質 疑 ・ 回 答 書

平成29年7月27日

件 名　若松第5住宅建替工事

訂正 平成 年 月 日	備考					
		✱ 富田林市 まちづくり政策部 住宅政策課	工事名称 若松第5住宅建替工事		設計年月日 平成29年2月10日	図面番号 C-01
		株式会社 都市環境設計	図面名称 外構計画図	縮尺：A1 1/200 縮尺：A3 1/400		20

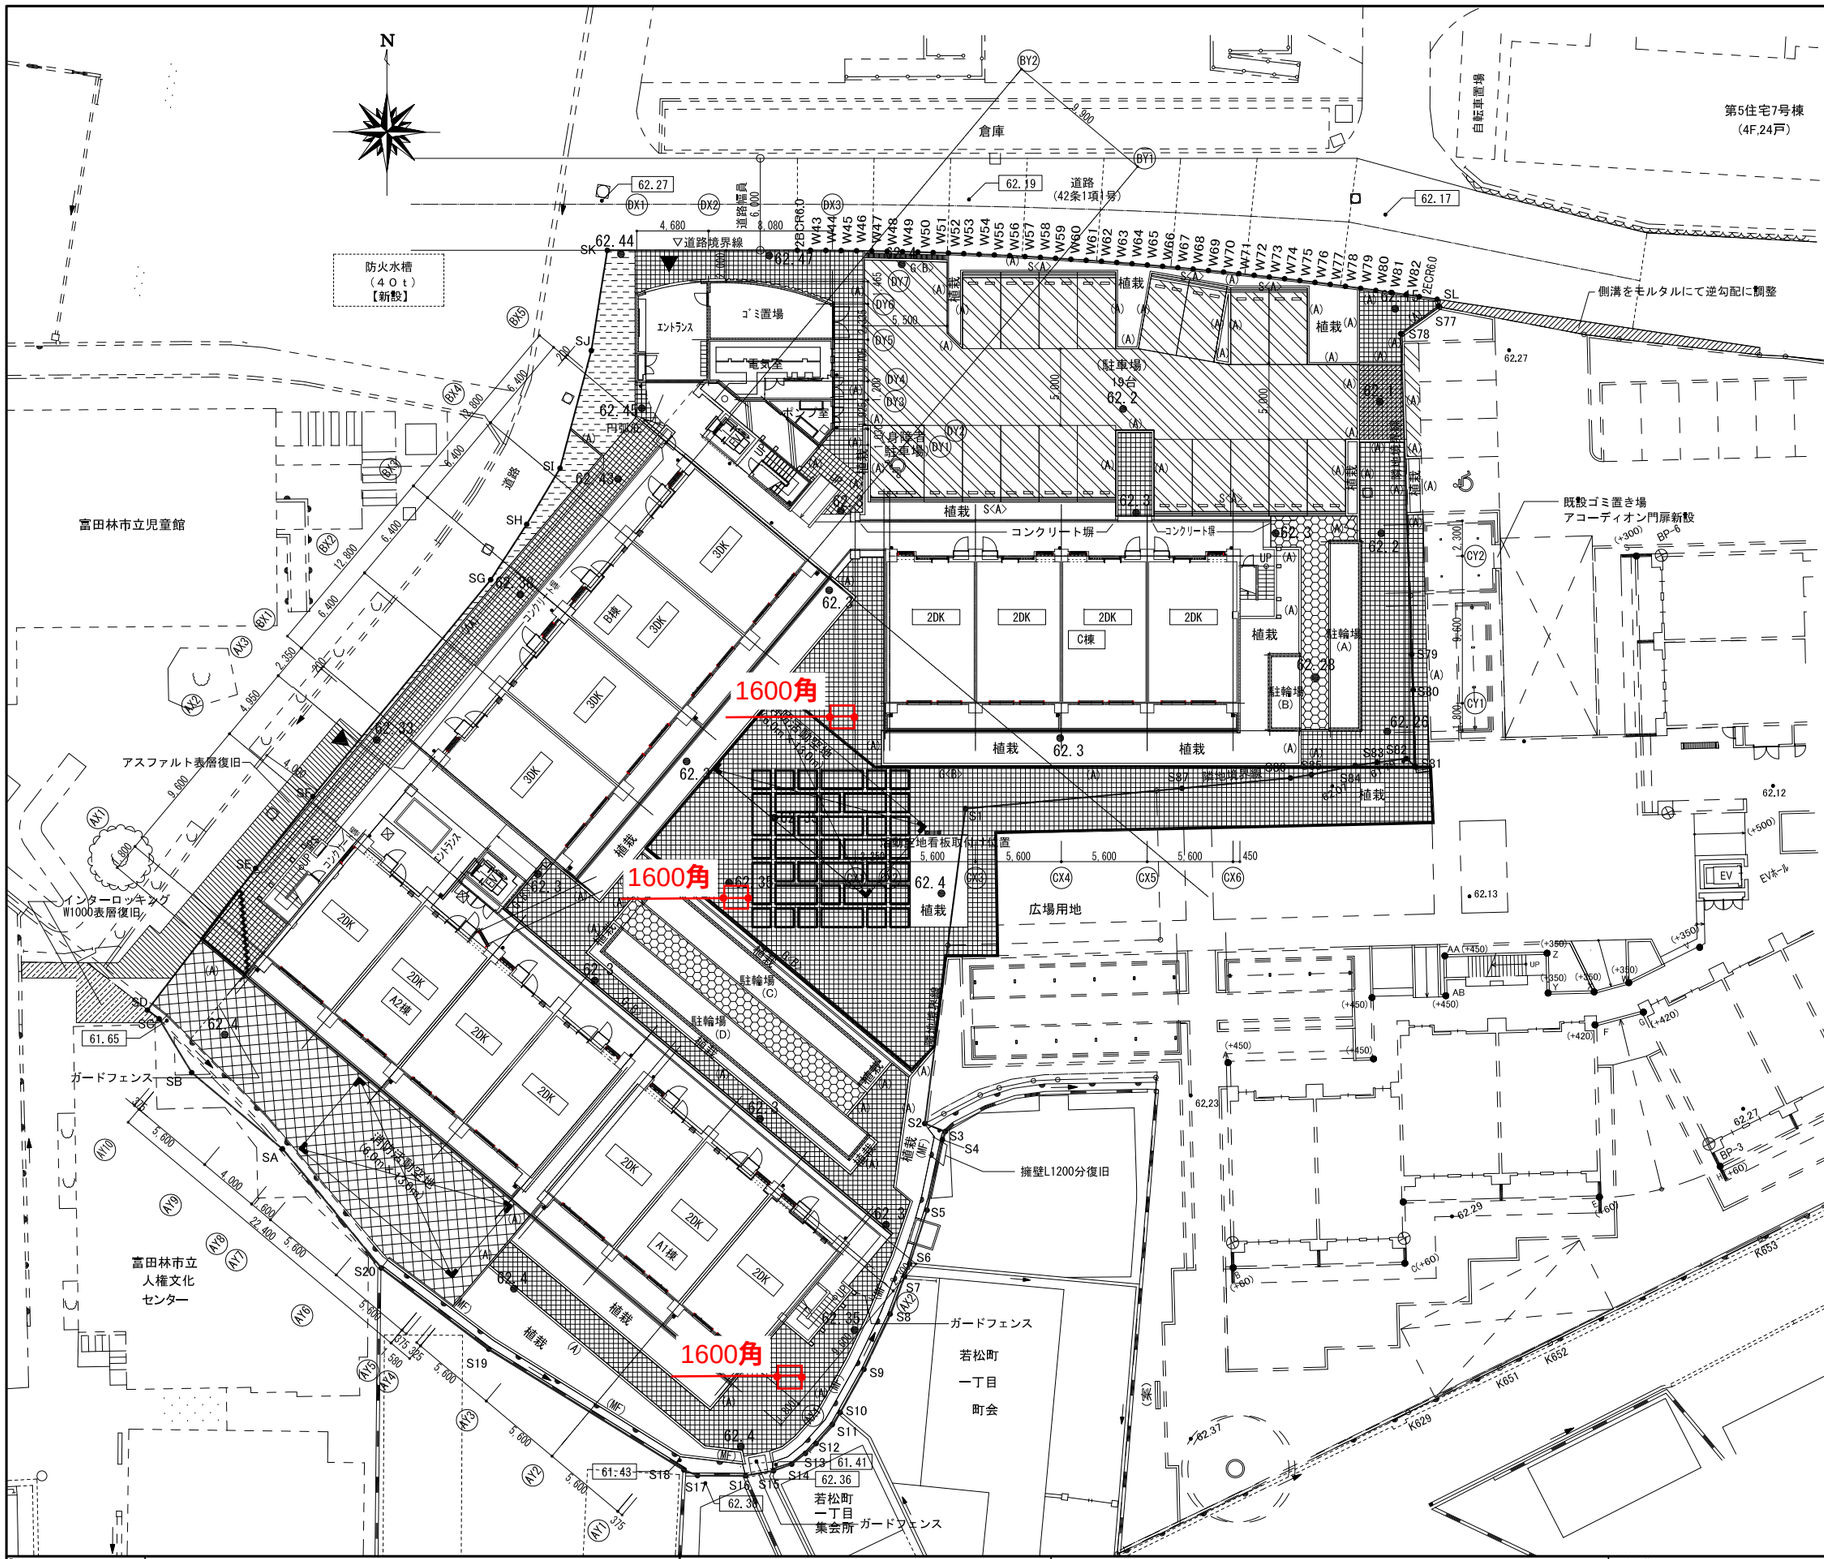
29	(C-3) EPSの親子開き戸が建具表にありません。SD-5　W1200×H1910とし、仕様は他のSDにならうと考えて宜しいでしょうか。	宜しいです。姿図はC-04図を参照してください。
30	(C-3) 電気室の蓋CPLはt5とt6がありますが、t6は図示ありません。t5のみと考えて宜しいでしょうか。	宜しいです。
31	(C-3) 電気室のﾌｪﾝｽは電気工事とありますが、平面詳細図にならい建築工事と読み替えて宜しいでしょうか。	宜しいです。
32	(C-4) 郵便受は8列5段と考えて宜しいでしょうか。	8列4段です。
33	(C-4) ｴﾝﾄﾗﾝｽの排水溝はｽﾃﾝﾚｽ蓋、内部ﾓﾙﾀﾙ塗W150×H150程度と考えて宜しいでしょうか。	宜しいです。
34	(C-1) 車止めﾌﾞﾛｯｸは45ヶ所とありますが、図示より40ヶ所と読み替えて宜しいでしょうか。	宜しいです。
35	(C-1) 団地案内板の詳細番号D-404は、雨水枡改修のものです。案内板の仕様を御指示下さい。	団地案内板は別途工事になります。
36	(C-1) 透水性ｱｽﾌｧﾙﾄの詳細番号は、D-305-(B)　→　D-305-(A)と読み替えて宜しいでしょうか。	宜しいです。
37	(C-1) 植栽は造園図を参照とありますが、造園図がありません。計上必要であれば詳細を御指示下さい。	植栽は別途工事となるため、計上の必要はありません。
38	(C-1) 真砂土は厚300程度と考えて宜しいでしょうか。	宜しいです。
39	(C-1) 既設ｺﾞﾐ置場ｱｺｰﾃﾞｨｵﾝ門扉の巾は、W1500程度と考えて宜しいでしょうか。	宜しいです。

40	(C-1) ｶﾞｰﾄﾞﾌｪﾝｽの仕様を御指示下さい。	W1800×H1800×φ28.6 スチール製　表面塗装(枠:メッキ)です。
41	(C-2) ｽﾘｯﾄ側溝の詳細番号は、D-103　→　D-406.407と読み替えて宜しいでしょうか。	宜しいです。
42	(C-8) 駐輪場の配筋はD10@200ｼﾝｸﾞﾙと考えて宜しいでしょうか。	宜しいです。
43	(C-12) D-309植樹見切材の位置が範囲が不明です。植込廻りは縁石もしくは躯体がありますが、見切材が必要なら範囲を御指示下さい。	見切り材設置範囲については、添付図面を参照してください。サイズは1600角/1箇所、見切り材の設置範囲に舗装はありません。
44	(S-40) A1棟の階段横のマリオンの横繋ぎの梁は構造に詳細が見当たりませんが断面寸法及び配筋をご指示ください。	B20を追加します。 270x270　上端2-D19　下端2-D19　□-D10@200
45	同上のマリオンの階段受け梁CBとマリオンの繋ぎ部分の詳細をご指示下さい。	B20はCB2、CB3に連結します。 B20天端は、手摺天端とします。
46	同上のマリオンのZ1で受けるものがありませんがB5からCS1を跳ね出すことで宜しいでしょうか、ご指示ください。	CB2Aを延長し、マリオンの下にB5を配置できるようにします。施工上、B5幅が足りなければ増打ちとします。
47	(S-13) A棟伏せ図でB1が(＋150)と記載がありますが上階と同じ(-50)とみて宜しいですか？ご指示ください。	宜しいです。
48	(S-13・A-29) A1棟階段部分詳細にAYI通りから壁が書かれていますが構造図で壁はありません。無しで宜しいでしょうか？ご指示ください。	手摺壁はCB3とその上の増打ちを示しております。
49	(S-13) 各平面図　註記にレベルFL-60等の表記がありますがFL=Z1と解釈して宜しいでしょうか。ご指示ください。	宜しいです。
50	(S-15) A1棟AY1通り側の外部階段は5階屋上まで登り屋上に出ますが屋根に　なるｽﾗﾌﾞは無い事で宜しいですか。	屋根はありません。(A-21参照)
